Stadt Speyer

Bebauungsplan Nr. 019 D „ALTE ZIEGELEI“

BEGRÜNDUNG

STAND NOVEMBER 2013

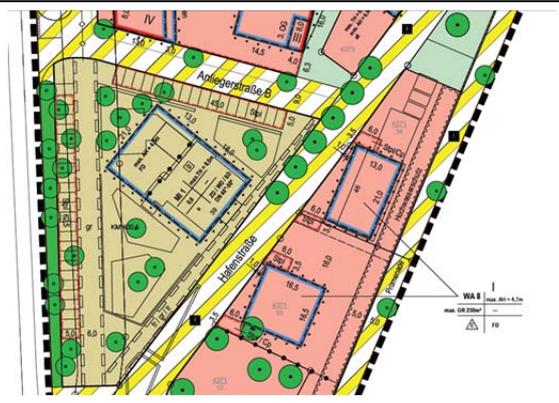
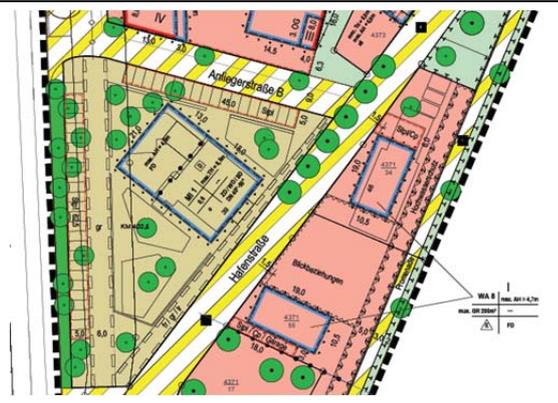
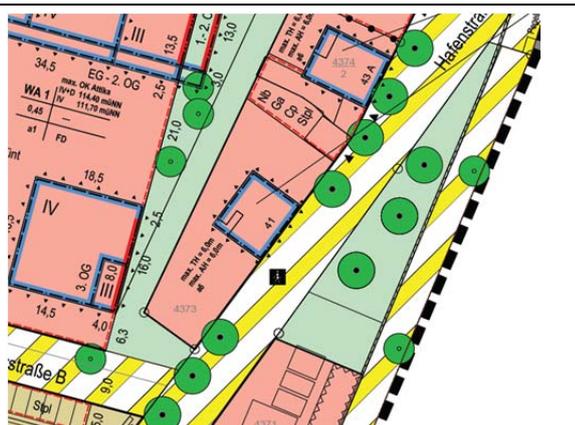
- g. Der geplante Spielplatz sollte barrierefrei (für behinderte Menschen und Senioren mit Rollator, Rollstuhl) erreichbar sein, zumindest ein Spielgerät muss für behinderte Kinder nutzbar sein. Barrierefreiheit bedeutet, dass Spielplätze uneingeschränkt von einer evtl. Behinderung genutzt werden können, d.h. von Personen mit Rollstuhl, Rollator oder Kinderwagen genauso wie von älteren, seh- und gehbehinderten, gehörgeschädigten oder gehörlosen, groß – oder kleinwüchsigen Menschen. Im Vordergrund bei der Gestaltung öffentlicher Spielbereiche soll der integrative Ansatz stehen. Der barrierefreie Spielplatz soll durch seine Gestaltung ermöglichen, dass er von allen nichtbehinderten Menschen gleich gut genutzt werden kann. (DIN 33942)

Eine Berücksichtigung der Anregungen innerhalb des Bebauungsplans als Festsetzungen ist nicht möglich. Hierfür beinhalten die Gesetzesgrundlagen nicht das geeignete Instrumentarium. Es handelt sich bei den gemachten Ausführungen um Belange der Ausführungsplanung. Der Verweis auf die entsprechenden DIN-Normen wird in die Hinweise zum Bebauungsplan und in den städtebaulichen Vertrag integriert.

Diese Vorgaben können nach BauGB, BauNVO und LBaO nicht berücksichtigt werden und sind daher nicht bebauungsplanrelevant. Der Verweis auf die entsprechenden DIN-Normen wurde in die Hinweise zum Bebauungsplan aufgenommen, da sie für die Planenden und Bauausführenden Informationsgehalt besitzen. Der Verweis auf die DIN-Normen soll außerdem in den städtebaulichen Vertrag integriert werden. Zusätzlich wurde die Stellungnahme an die planenden Abteilungen und Büros weitergeleitet.
